Lista pytań, które wpłynęły w związku z postępowaniem dotyczącym wyłonienia wykonawcy zadania pn. "Przebudowa, rozbudowa i nadbudowa wraz z infrastrukturą techniczną budynku nr 6, na terenie Powiatowego Centrum Zdrowia w Brzezinach"

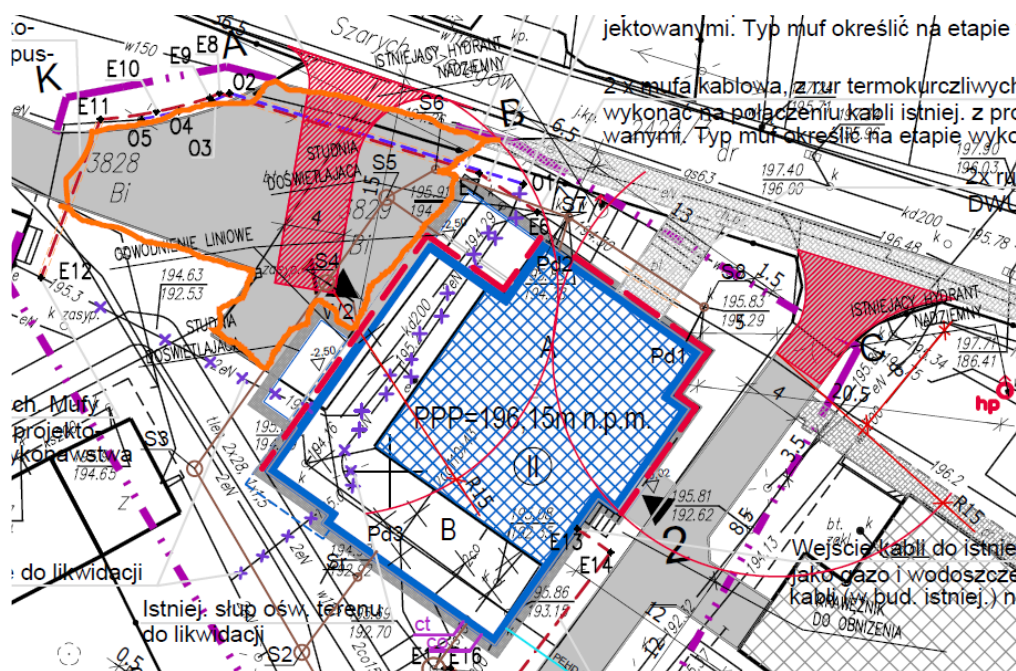
20. dot. balustrad: Prosimy o potwierdzenie, że balustrady wewnętrzne i zewnętrzne należy wykonać jako stalowe malowane proszkowo na kolor RAL 7024 LUB 7012.

Odp.: Zamawiający potwierdza, że balustrady wewnętrzne i zewnętrzne należy wykonać jako stalowe malowane proszkowo, kolor do uzgodnienia.
